**AVIS RELATIF À LA PROTECTION
CONTRE LES EVENTUELS EFFETS NOCIFS ET NUISANCES
PROVOQUÉS PAR LES RAYONNEMENTS NON IONISANTS
GÉNÉRÉS PAR DES ANTENNES ÉMETTRICES STATIONNAIRES**

Commune : FRAMERIES - Exploitant : PROXIMUS

Référence exploitant : 65EGE_03

Rapport n° 3059 / 2023

Figure 1 : Vue en plan des lieux de séjour et des points de contrôle

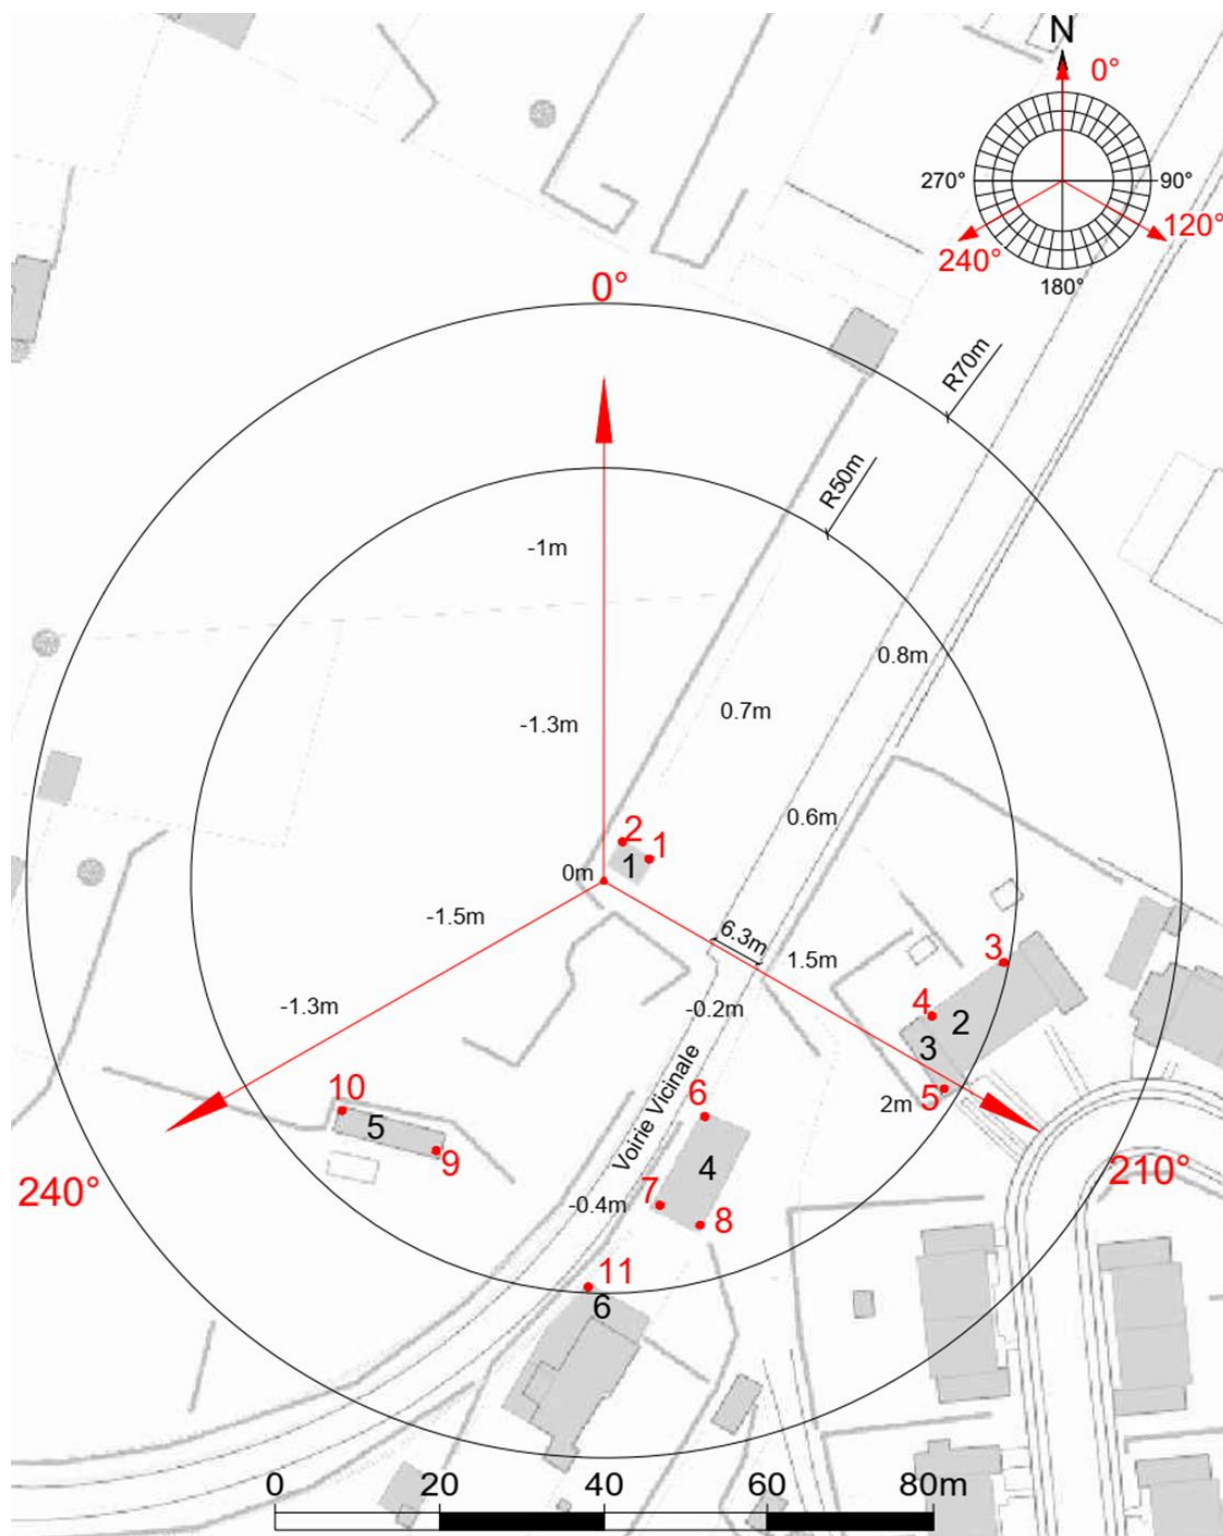
N° point de contrôle	LS	Atténuation (dB)	Indice d'exposition relatif à la limite par installation IE_i
3	LS2	3,0	0,035
5	LS3	3,0	0,028
4	LS2	3,0	0,015
10	LS5	3,0	0,015
6	LS4	3,0	0,011
7	LS4	3,0	0,007
9	LS5	3,0	0,007
8	LS4	3,0	0,006
11	LS6	3,0	0,005
2	LS1	3,0	0,004
1	LS1	3,0	0,002

En ce qui concerne les antennes de l'installation mentionnées dans le tableau 1, la distance maximale à laquelle la limite pourrait être atteinte, à l'extérieur, est égale à 60,0 m. S'il n'y a pas de LS à une distance inférieure, les antennes respectent forcément la limite d'immission.

Dans le cas des LS situés à l'intérieur des bâtiments, une atténuation d'obstacle est prise en compte et il en résulte que la distance maximale à laquelle la limite pourrait être atteinte se réduit à 42,5 m.

Figure 2 : Vue en plan des installations d'antennes dans un rayon de 300 mètres autour de l'installation faisant l'objet de la demande d'avis

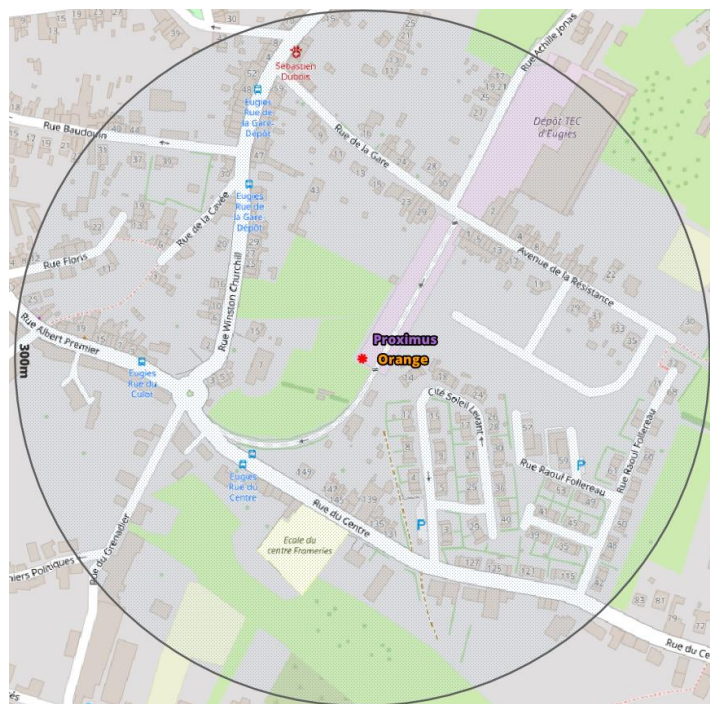
Compte tenu du nombre d'installations localisées dans la figure 2, il apparaît que l'intensité du rayonnement électromagnétique généré, dans les lieux de séjour situés à proximité de l'installation référencée dans le paragraphe 2, par l'ensemble des antennes émettrices stationnaires de l'ensemble des exploitants du même site d'antennes émettrices stationnaires respecte la limite fixée à l'article 4, § 2 du décret.
